Comune di Tricesimo

ZONE A (LAIPACCO) PIANO REGOLATORE PARTICOLAREGGIATO COMUNALE

VARIANTE

- A) RELAZIONE.
- B) DEFINIZIONE DELLE MODIFICHE.
- C) PRPC MODIFICATO.

B 1) ZONIZZAZIONE.

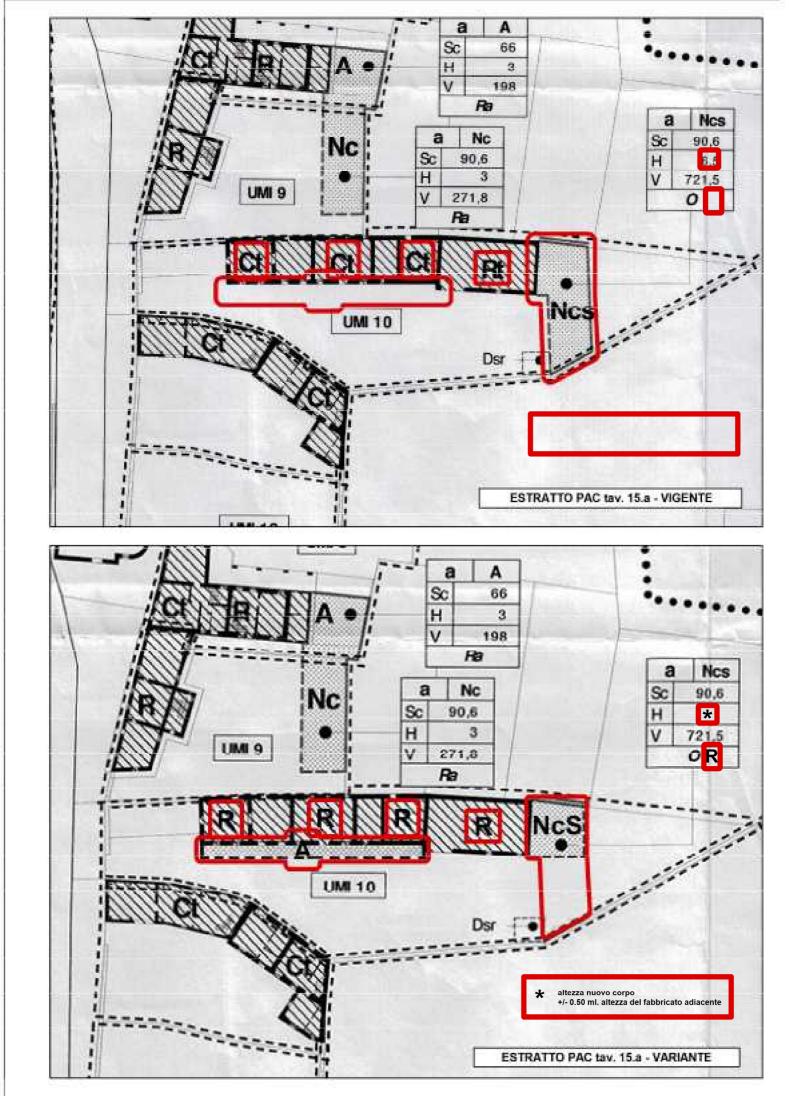
La variante prevede che questa **previsione** venga **rimodulata**, **rimuovendo** la previsione di **ampliamento perpendicolare** all'edificio, e **compensando** parte di questo stralcio andando a prevedere un **inspessimento** del corpo di fabbrica lungo il **fronte sud**, della parte ovest dell'edificio, tale da rendere funzionale l'opera e promuoverne il ripristino, conservando la tipologia lineare, e fermo restando che gli interventi dovranno rispettare le caratteristiche costruttive storiche previste dal piano particolareggiato vigente.

Questa tipologia di soluzione prevedente continuità di falda, implica una problematica sulle aperture dei piani superiori, che verrebbero occluse dalla falda in continuità dell'esistente. Pertanto viene proposto lo stralcio della previsione che prevede, per l'ampliamento dell'edificio contraddistinto con la lettera \boldsymbol{a} , la copertura integrata a quella del fabbricato ad est.

Nella **ZONIZZAZIONE** le aree perimetrate mediante linea rossa continua sono riclassificate come previsto al paragrafo ${\bf C}$ 1).
